PM 2011: RIII (Dnr 311-1397/2011)

Detaljplan för område vid Högmoravägen, delområde II

Remiss från Huddinge kommun

Planområdet markerat med rött

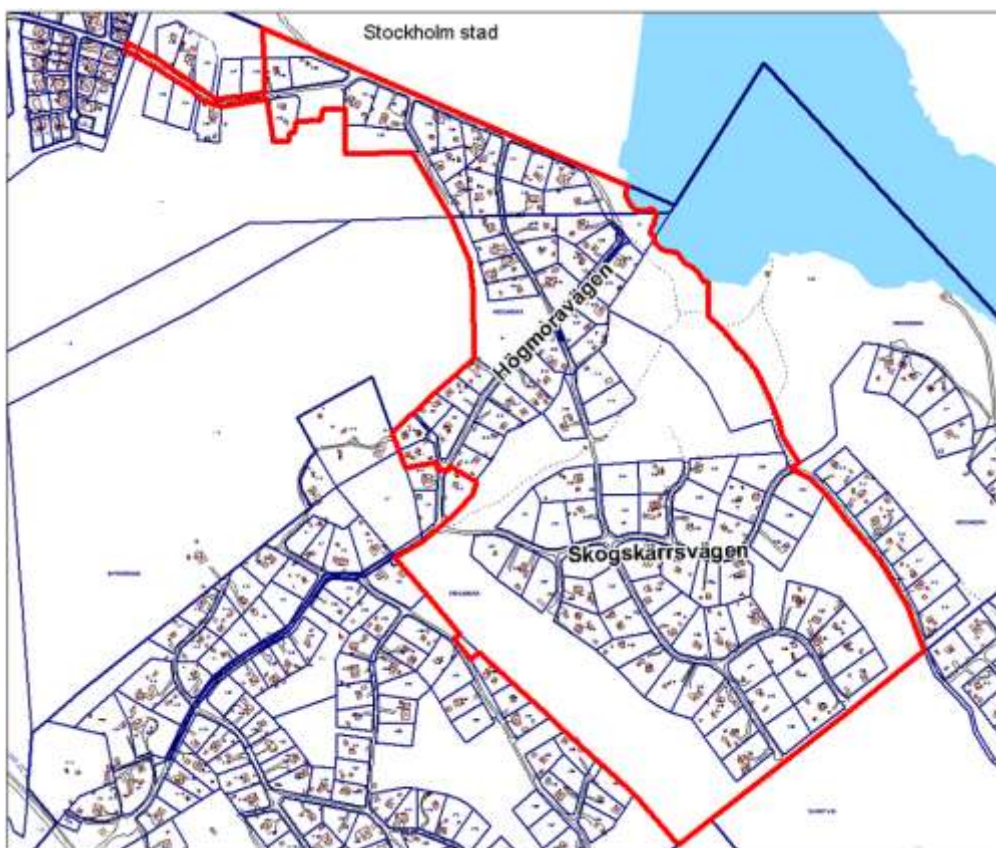
Stadsledningskontoret anser emellertid att förslaget att stänga av Snösättravägen för biltrafik mot Stockholm är tveksamt, mot bakgrund av de utvecklingsplaner som staden har för stråket Högdalen-Farsta i allmänhet och Snösättragränd i synnerhet. Med fler permanentboende på båda sidor kommungränsen och med möjliga framtida förstärkningar av kollektivtrafiken vore det inte ändamålsenligt att upprätta barriärer mellan de aktuella områdena. Stadsledningskontoret avstyrker därför en avstängning av Snösättravägen.

Stadsledningskontoret anser emellertid att förslaget att efter Myrängsvägens utbyggnad stänga av Snösättravägen för biltrafik mot Stockholm är tveksamt, mot bakgrund av de utvecklingsplaner som staden har för stråket Högdalen-Farsta i allmänhet och Snösätraområdet i synnerhet. Den planerade småhusbebyggelsen i Snösätra är av motsvarande omfattning som den förtätning som planeras i Huddinge. Med fler permanentboende på båda sidor kommungränsen och med möjliga framtida förstärkningar av kollektivtrafiken vore det enligt stadsledningskontoret inte ändamålsenligt att upprätta barriärer mellan de aktuella områdena i vad som kommer att vara ett naturligt kommunikationsstråk för de boende. Stockholms översiktsplan strävar tvärtom efter att förstärka kopplingar och reducera barriärer mellan stadsdelar som idag är åtskilda. Den ambitionen är enligt stadsledningskontorets förmenande relevant också i samband som löper över kommungränsen. Stadsledningskontoret avstyrker därför en avstängning av Snösättravägen och förordar istället att förutsättningarna för förstärkta kopplingar mellan södra Rågsved och Myrängen/Högmora – såväl för kollektivtrafik och biltrafik som för cyklister och fotgängare – utreds gemensamt av Huddinge och Stockholm i samband med pågående planarbete för området.

I planbeskrivningen omnämns planer på att stänga av Snösättravägen för biltrafik mot Stockholm efter Myrängsvägens nuvarande anslutning. Därefter föreslås sträckningen övergå i gc-väg mot kommungränsen. Med anledning av det programarbete som pågår för sambandet Högdalen-Farsta (inkluderar bla. Snösätraområdet norr om Huddinge/Stockholms kommungräns) där förutsättningar för sammankopplingar utreds, anser stadsbyggnadskontoret att det är olyckligt att en viktig länk mellan kommunerna kan komma att stängas. Kopplingarna över kommungränsen är av stor vikt för medborgarna, oavsett vilken kommun de bor i.

Illustration över föreslaget läge för pumpstation

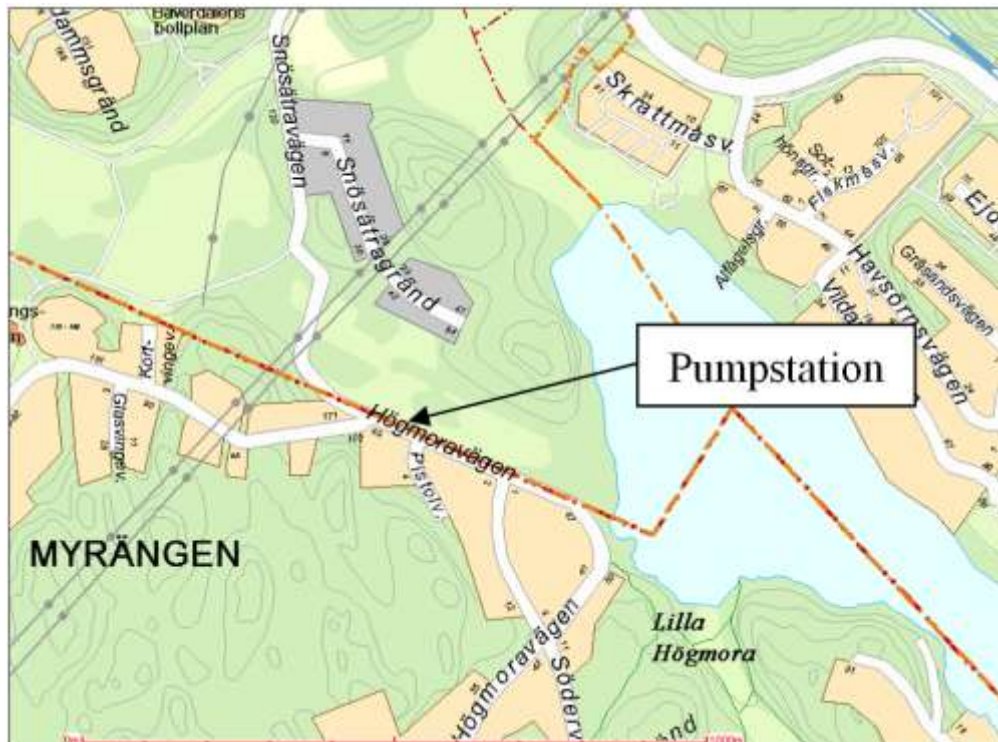
Beträffande lokalisering av en pumpstation norr om Högmoravägen konstaterar stadsledningskontoret att storleken och den önskade placeringen inte är närmare preciserade i planhandlingarna från Huddinge kommun, vilket gör det svårt att lämna ett definitivt besked. Marken i det omgivande området är i stadens ägo och utgörs av icke planlagd naturmark. Placeringen gränsar dock till det område kring Snösättravägen som är aktuellt för bostadsbebyggelse. Det torde enligt stadsledningskontorets bedömning inte föreligga några uppenbara

Detaljplanen för området kring Högmoravägen, delområde 2, medför utöver planens huvudsakliga syften: förtätning med småhus och utbyggnad av vatten och avlopp, en förfrågan om att lokalisera en pumpstation på Stockholm stads mark. Den föreslagna pumpstationens exakta läge är svårt att urskilja från kartmaterialet. Vidare saknas uppgifter om anläggningens mått och övrig beskaffenhet. Exploateringskontoret är ägare av marken i den föreslagna placeringen på Stockholmssidan. Stadsbyggnadskontoret har i dagsläget svårt att göra en slutgiltig bedömning av ärendet med hänvisning till underlaget.

Exploateringskontoret har svårt att utifrån bifogat material tolka var pumpstationen kommer att placeras, kontoret vill därför ha ett fortsatt samarbete mellan kommunerna angående den exakta placeringen av pumpstationen. Om pumpstationen inte kan placeras på en lämplig plats i Huddinge kommun är kontoret villigt att pröva en placering på Stockholms stads område.

Förvaltningen har samrått med stadsbyggnadskontoret inför detta remissvar. Förvaltningen anser, liksom stadsbyggnadskontoret, att den föreslagna pumpstationens exakta läge är svårt att urskilja från kartmaterialet. Det saknas även uppgifter om pumpstationens storlek och hur mycket mark den tar i anspråk.

Pga. att det inte finns någon allmän yta intill Pistolvägen inom planområdet att placera pumpstationen på så behövs ett område (10 x10 m) intill plangränsen på Stockholmssidan (enligt blå markering på del av plankartan, bilaga 1). Denna placering bidrar till att pumpstationen kommer längre ifrån bebyggelsen vilket är att föredra ur luktsynpunkt.
